DODATEK č.1 k SOD č. 215-21-07-22

**„Objekt Myslivna, Ostrov – Rekonstrukce
památkově chráněného objektu, Jáchymovská 225 –
Přestavba na byty“**

ZMĚNOVÝ LIST č. 1

SANACE STÁVAJÍCÍHO KAMENNÉHO ZÁKLADOVÉHO ZDIVA

PŮDORYS 1.PP (vč. ZÁKLAD. KONSTRUKCE A ODVĚTRÁVACÍHO SYSTÉMU), M 1:50

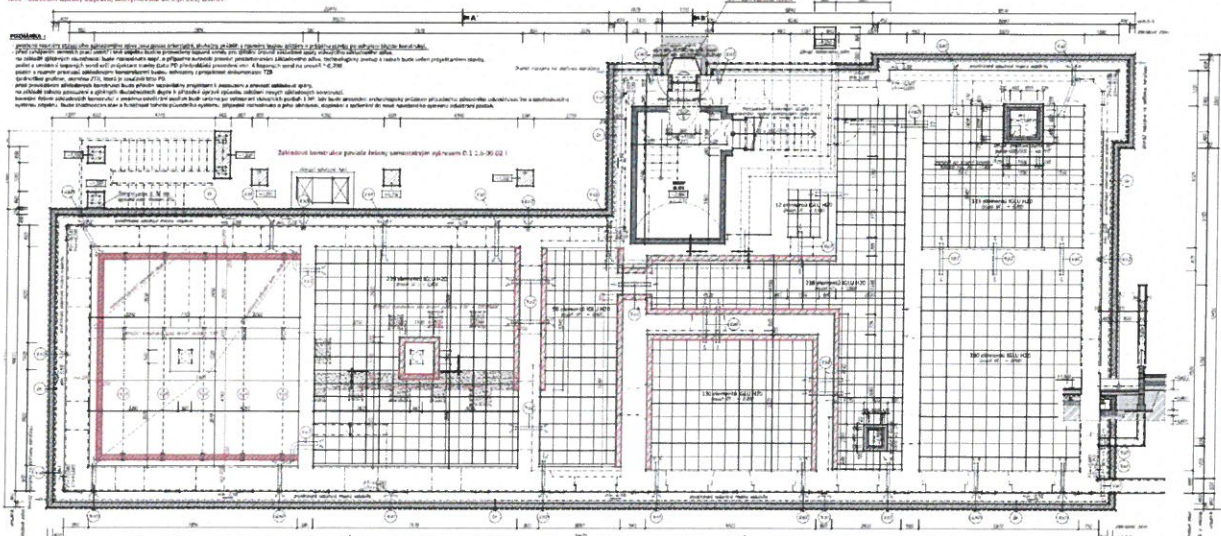
Změna PD je navržena z důvodu nevyhovujícího stavu původního kamenného základového zdiva. Základové kamenné zdivo je rozvolněné a je nutno realizovat novou přibetonávku doplněnou ocelovou výztuží, která zdivo zpevní. Stav základového zdiva byl možno ověřit po odkopání konstrukčních vrstev podlah.

Poznámka: Součástí změny projektové dokumentace je zároveň úprava odvětrávacího systému podlah, která je vyvolána nálezem původních historických dlažeb pod vybouranými novodobými podlahami. Odkryté historické dlažby na základě rozhodnutí památkové péče není možno odstranit. Z tohoto důvodu nebude možno v m.č. 1.12 realizovat původní řešení skladeb podlah. Změna související s úpravou skladeb podlah a větracího systému není předmětem tohoto změnového listu, protože v současné době probíhá zpracování dokumentace související s možnou prezentací odkrytých historických dlažeb. Bude řešeno samostatným změnovým listem.

DETAIL MŘÍŽKY VĚTRACÍCH SYSTÉMŮ, M 1:2

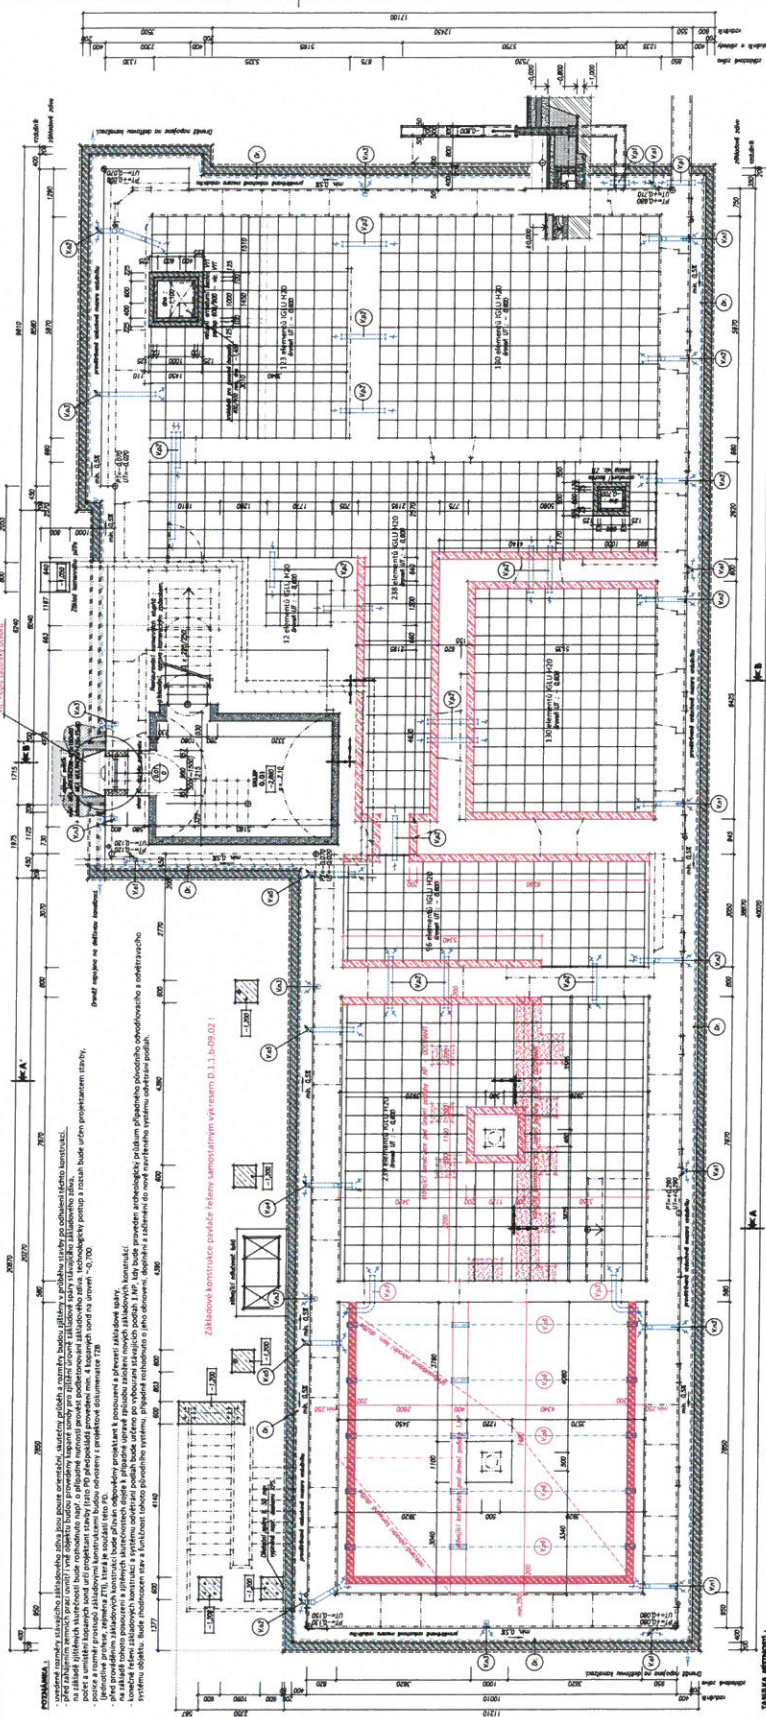
02-2: Uprava odvetaravacho podlahovoho
sustavim, 6. 10. 2021
